PROGETTO DEFINITIVO

ITINERARIO NAPOLI – BARI
RADDOPPIO TRATTA CANCELLO – BENEVENTO
II LOTTO FUNZIONALE FRASSO TELESINO - VITULANO
3° LOTTO FUNZIONALE SAN LORENZO-VITULANO.

INTEGRAZIONI RICHIESTE ALLA VERIFICA DI OTTEMPERANZA ALLE PRESCRIZIONI DELL'ORDINANZA N.25/2016 (IDVIP 4281) E AL PIANO DI UTILIZZO TERRE (IDVIP 4280)

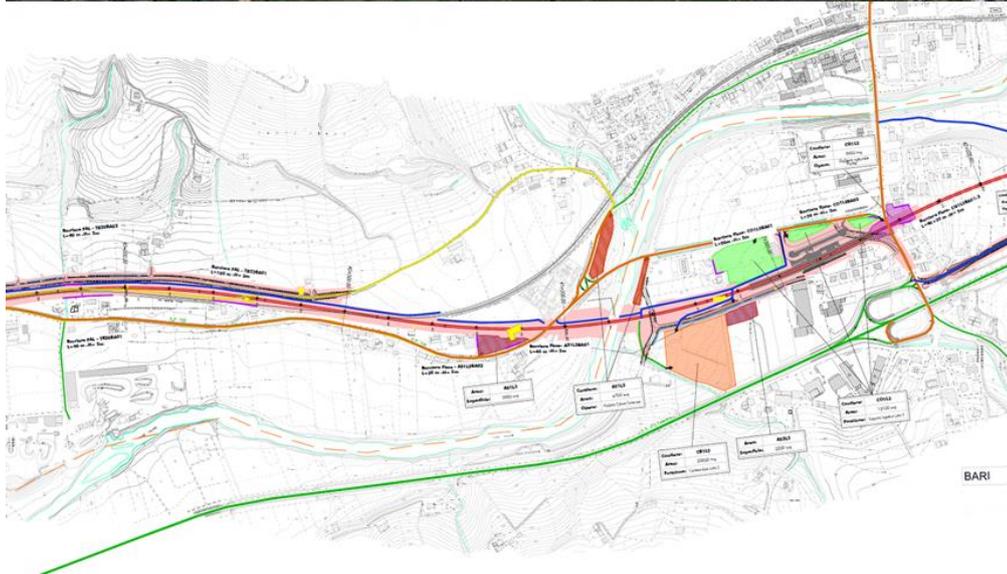
In relazione alla frammentazione ecosistemica (Raccomandazione 2), chiarire il significato dell’affermazione (a pg. 56 della relazione 3L 000) secondo cui la raccomandazione è “Non applicabile in quanto non pertinente all’intervento oggetto della presente verifica di ottemperanza dato che il presente Lotto Funzionale (S. Lorenzo – Vitulano) non è interessato da Aree Protette”, visto che dalla documentazione depositata (fra cui la relazione Progetto ambientale della cantierizzazione, pg. 140) emerge che il corridoio di studio interessa in vari punti il fiume Calore che costituisce, insieme al fiume Volturno il Sito di Importanza Comunitaria denominato “Fiumi Volturno e Calore Beneventano” codice IT8010027.

Considerando che la Raccomandazione n. 2 chiede di fornire una metodologia di valutazione della frammentazione ecosistemica, legata ai fini della Valutazione di Incidenza, e visto che sia il tracciato del III Lotto Funzionale San Lorenzo-Vitulano sia il relativo sistema di cantierizzazione ad esso associato, non ricadono nell’area protetta IT8010027 “Fiumi Volturno e Calore Beneventano”, si è ritenuto che la raccomandazione in oggetto non fosse applicabile al Lotto in esame.

Al fine di rendere chiaro quanto fin qui detto, si allega:

- la Mappa del Sito IT8010027, sia nel suo complesso che ingrandita in prossimità del tratto di interesse del Fiume Calore (nel riquadro è indicato l’area in esame);
- la perimetrazione dello stesso SIC riportato su ortofoto;
- un estratto della tavola di progetto “Planimetrie localizzazione interventi di mitigazione (1/3)” del Progetto Ambientale della Cantierizzazione, riguardante il tratto in esame.

Pertanto, si specifica che eventuali riferimenti ad interferenze dirette con l’area protetta IT8010027 “Fiumi Volturno e Calore Beneventano” all’interno della relazione del Progetto Ambientale di Cantierizzazione è da considerare un mero refuso.
